**REF: EXPTE. Nº 4426/L/2019, OBRA:
“REFUNCIONALIZACIÓN Y
REPOTENCIACIÓN DEL SISTEMA
HIDROENERGÉTICO LAS LOICAS,
MALARGÜE, MENDOZA”.**

COMUNICADO Nº2

- **ÍTEM 3 – OBRA CIVIL**

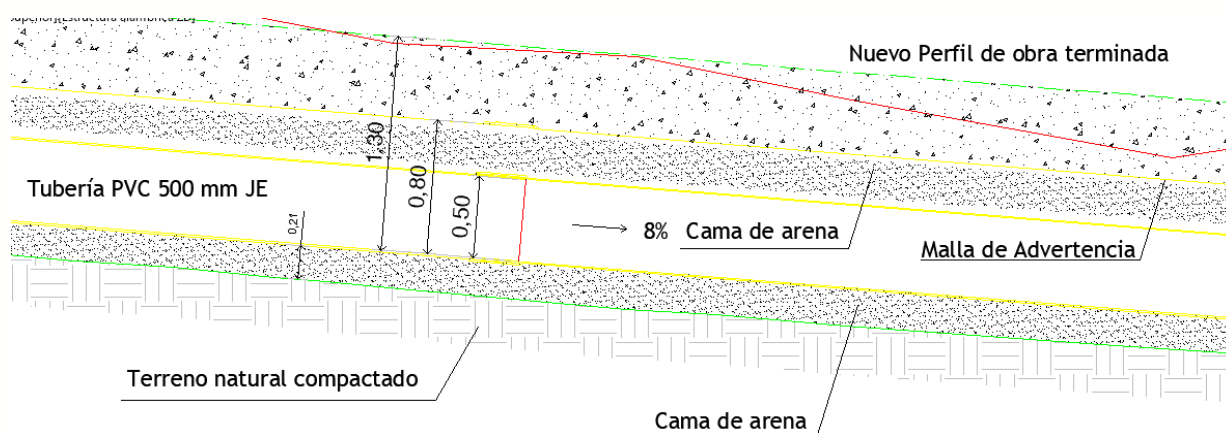
Dado que el FOP publicado cuenta con ítems en los que se indica cantidad, y otros no, se adjunta FOP ÍTEM 3 – OBRA CIVIL CORREGIDO.
